Zienswijzennota

Bestemmingsplan

Nijmegen Groenewoud Kwakkenberg - 8 (Groenewoudseweg 275)

Gemeente Nijmegen
Bureau Ruimtelijke Planvorming (SR30)
13 november 2023

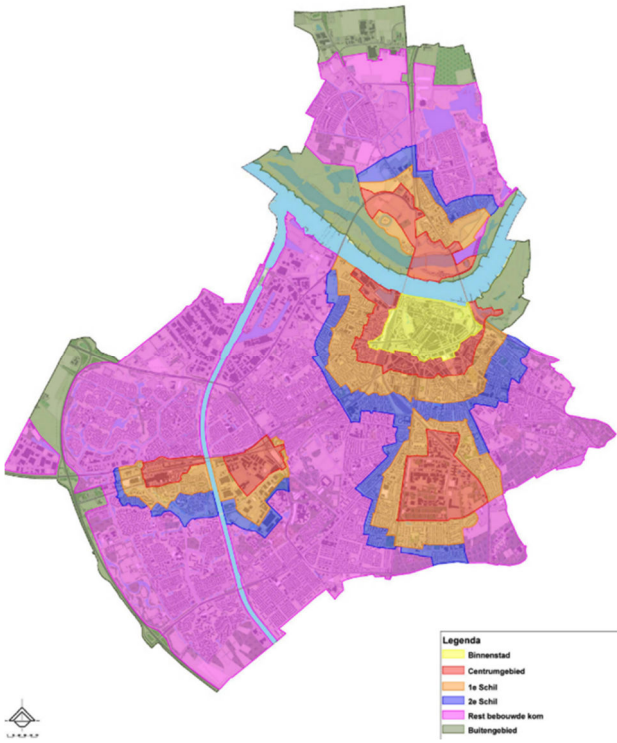
11. <i>b. Ook is niet duidelijk waarop deze getallen zijn gebaseerd en wat termen als ‘eerste schil’ betekent en is dit per jaar?</i>	11. b. De verkeersgeneratie is gebaseerd op de CROW-kencijfers met de bijbehorende omschrijving. ‘Per jaar’ is veranderd naar ‘per etmaal’. De toelichting op ‘verkeersgeneratie (per etmaal): Eerste schil’ uit de tabel is als volgt. Het gaat om aantallen verkeersbewegingen per etmaal. De ‘eerste schil’ is aangepast naar ‘centrumgebied’ en verwijst naar een zone in de zone-indeling van Nijmegen (Beleidsregels parkeren 2022, Artikel 4.1 Onderbouwing parkeernormen Nijmegen, kaart 1), zie navolgende afbeelding. Het rapport is aangepast en als bijlage aan de toelichting

Afbeelding overzicht panden SSH& (bron: www.ssh&.nl)

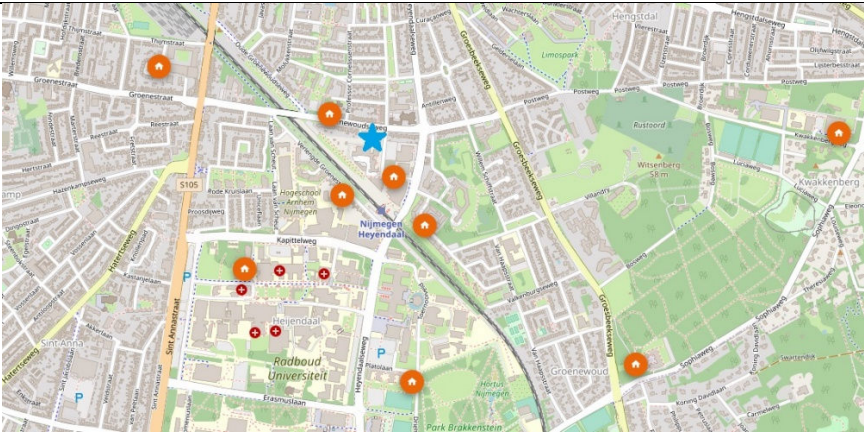
3. <i>Beschrijving huidige situatie</i> Reclamant maakt bezwaar tegen de beschrijving van de huidige situatie in 2.1 van de toelichting. Waarom is deze beschrijving onvolledig over het aandeel	3. De beschrijving van de huidige situatie is een beschrijving op hoofdlijnen. In de volgende hoofdstukken wordt in detail ingegaan op de diverse aspecten die spelen. In paragraaf 4.2 is de wijksamenstelling besproken. Wij zijn op de hoogte van het aantal complexen in de onmiddellijke omgeving en in de ruimere omgeving.

studentencomplexen in de wijk en de wijksamenstelling m.b.t. het aandeel studenten?

Uit uw zienswijze leiden wij een behoefte aan meer informatie af.
